01 / 06 Synthese van de controle

Elektrische installaties op laagspanning en zeer lage spanning

Mollenhoekstraat 7, 1790 Affligem

Organisme	Atlas Contrôle VZW · BELAC 663-INSP
Controledatum	16/11/2026
Uitgiftedatum	16/11/2026
Hercontrole voor	16/11/2027
Referentie	DOM-2026-EYGA8B

TD

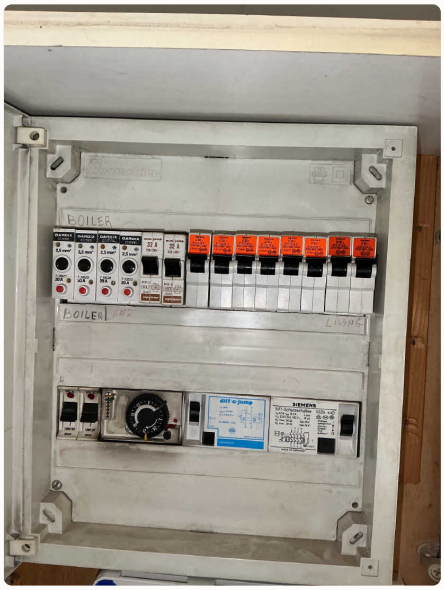
- 3.1.2 Situatieplan is niet aanwezig, is onvolledig of komt niet overeen met de installatie.
- 3.1.3.3 De nominale spanning dient duidelijk vermeld te worden op een oordeelkundig gekozen plaats.

- 5.3.5.1 Aanduidingen kringen in letters ontbreekt .
- 3.1.2.1 Eendraadsschema is niet aanwezig, is onvolledig of komt niet overeen met de installatie.

- 1.4.1.3 De verdeelkast(en) kon(den) niet geopend worden door de smeltveiligheden en/of penautomaten die niet of moeilijk verwijderd kunnen worden. De interne bedrading kon niet gecontroleerd worden.

- 4.2.3.2 De continuïteit van de equipotentiale verbindingen en/of van de beschermingsgeleiders is niet gewaarborgd.
- 4.2.4.3 Een algemene differentieelschakelaar voorzien met een nominale stroomsterkte van minstens In = 40 A, een maximale gevoeligheid van 300 mA en van type A.
- 5.3.5.5 De calibreerelementen voorzien op de voetstukken voor smeltveiligheden en/of penautomaten.
- 5.3.5.3 De continuïteit van de beschermingsgeleider van het stopcontact is te herzien
- 4.4.4.2 De eenfasige kringen moeten op beide actieve geleiders beveiligd worden.
- 5.3.5.3 De nominale stroomsterkte van de differentieelschakelaar dient aangepast te worden aan de beveiliging tegen overstroom.
